**Avis délibéré de la Mission Régionale
d'Autorité environnementale
de Mayotte
sur le projet d'aménagement du front de mer de Bandré**

n°MRAe 2020APMAY3

Réaménagement du front de mer de Bandrélé

Accès au site du projet (Page 56 de l'étude d'impact)

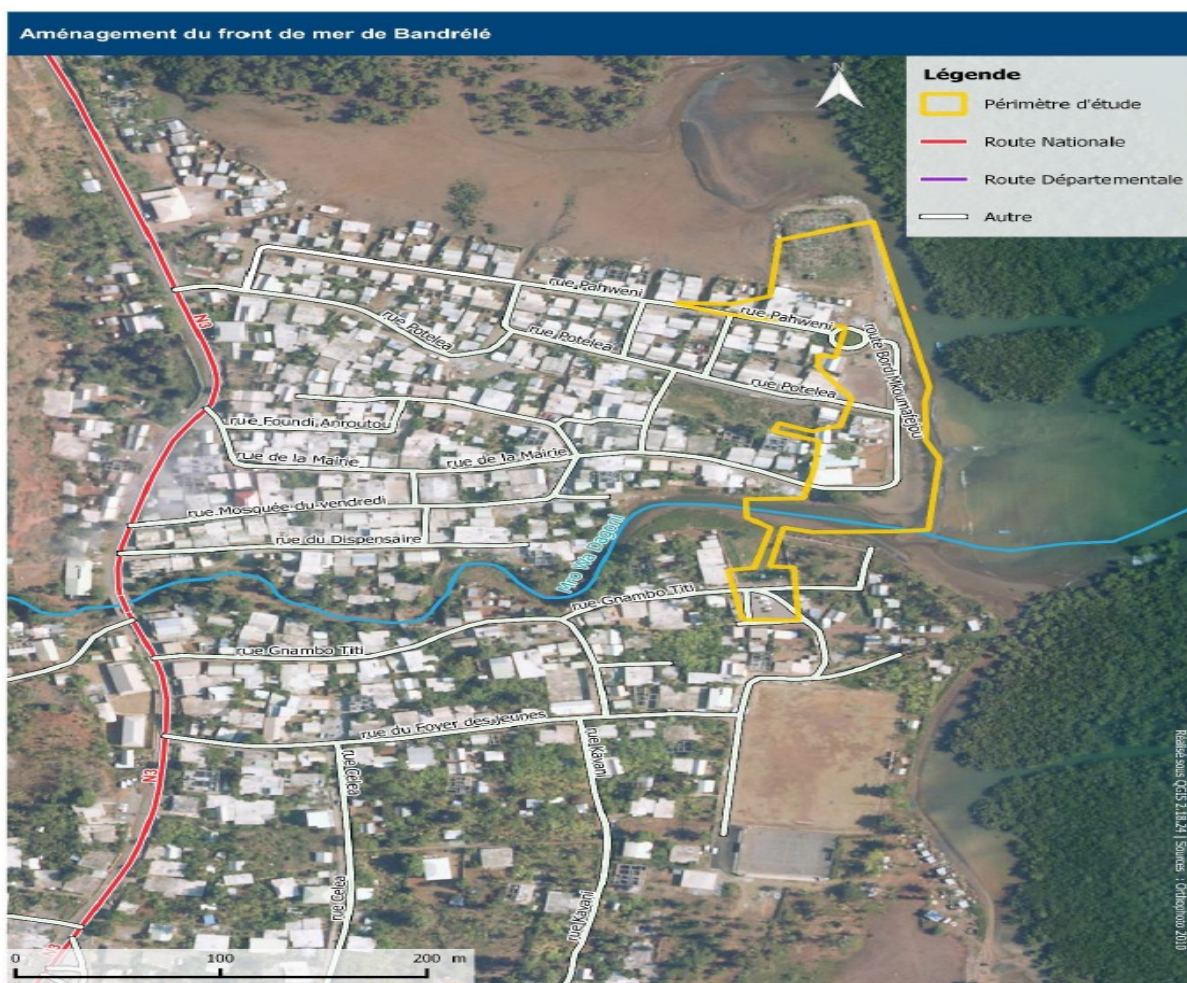
Il se situe en partie dans une zone naturelle d'intérêt écologique, faunistique et floristique de type 2 (ZNIEFF II) « Récifs frangeants de Grande Terre et Petite-Terre » qui s'étend jusqu'à la mangrove de Bandré et à l'embouchure de la rivière Dagoni. Le projet intercepte la ripisylve de la rivière Dagoni qui est une zone humide.
